19/2024/PN

Dotyczy przetargu nieograniczonego pn.: „Budowa Ośrodka Diagnostyki Narządowej Wojewódzkiego Szpitala Dziecięcego im. J. Brudzińskiego w Bydgoszczy”

Wyjaśnienia treści Specyfikacji Warunków Zamówienia (3)

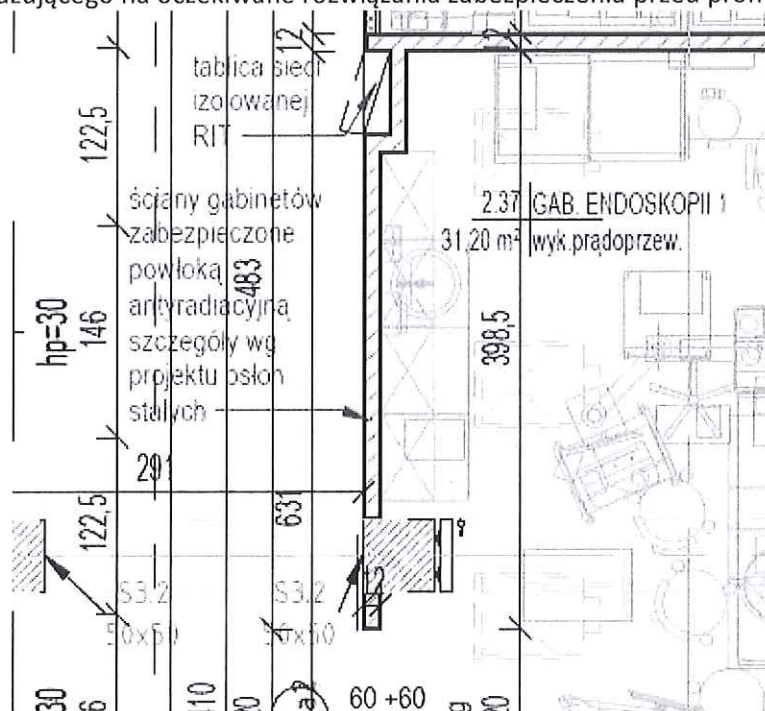
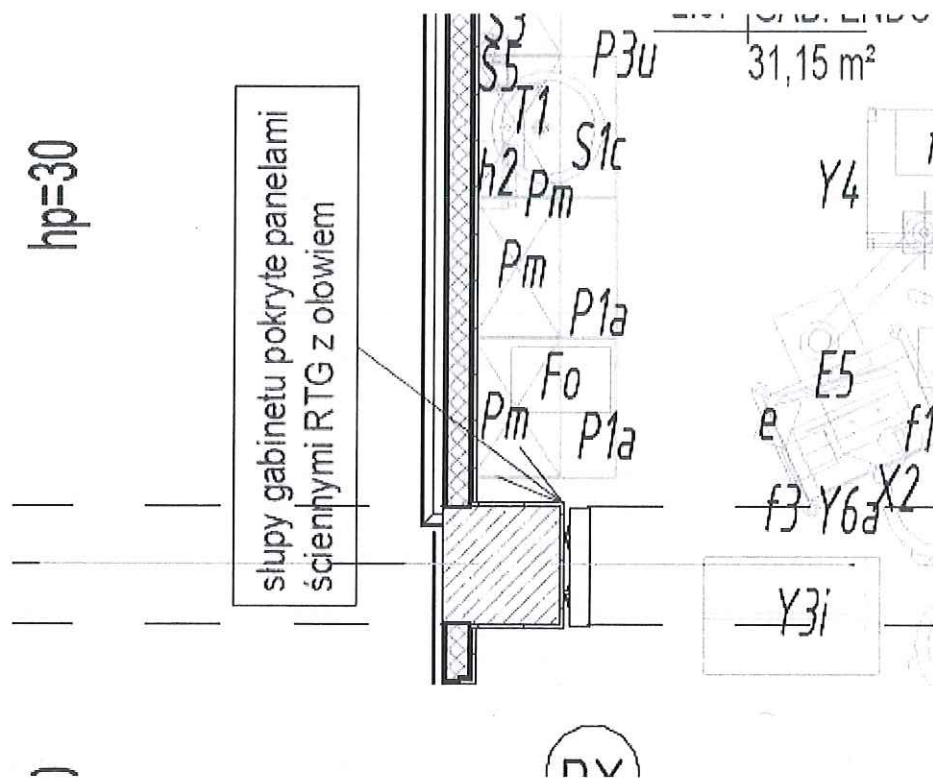
119. Prosimy o potwierdzenie, że zabudowy meblowe z blatami gabinetów diagnostyczno-zabiegowych, pom. socjalnych i innych pom., zaznaczone na rys. projektu wnętrz, nie wchodzi w zakres przedmiotowej inwestycji. Nie znajdujemy odwołania do tych zakresów w OPZ, ani w przedmiarach.

Zamawiający potwierdza, że zabudowy meblowe z blatami gabinetów diagnostyczno-zabiegowych, pom. socjalnych i innych pom., zaznaczone na rys. projektu wnętrz, nie wchodzi w zakres przedmiotowej inwestycji.
